Mission régionale d'autorité environnementale

Avis sur le projet d'installation d'une centrale photovoltaïque au sol sur des surfaces agricoles à Moncetz-Longevas (51) porté par la société Urba 435 et sur la mise en compatibilité du Plan local d'urbanisme (MEC-PLU) de la commune de Moncetz-Longevas porté par la Communauté d'agglomération de Châlons-en-Champagne – Procédure commune

n° réception portail : 004945/A PP -
004942/A P

Figure 2: Évolution du zonage avant et après la MEC-PLU de Moncetz-Longevas

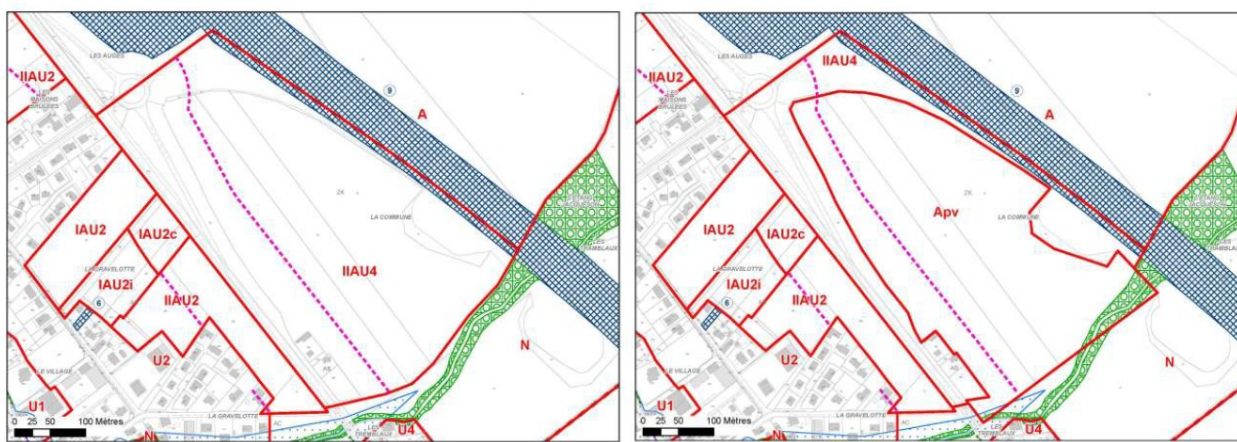
Le secteur Apv intègre une partie de la ripisylve de la rivière de La Blaise qui passe au sud de la zone et qui est classée en Espace boisé classé (EBC) à conserver (classée en zone N dans le PLU actuellement en vigueur). Cet espace est évité par le projet mais l'Ae s'interroge toutefois sur les raisons de son intégration de cet espace au secteur Apv alors que son classement en zone N aurait pu être maintenu.

L'Ae recommande à la collectivité de maintenir le zonage en zone naturelle N pour la ripisylve, classée en Espace boisé classé et située dans la zone d'implantation potentielle du projet.
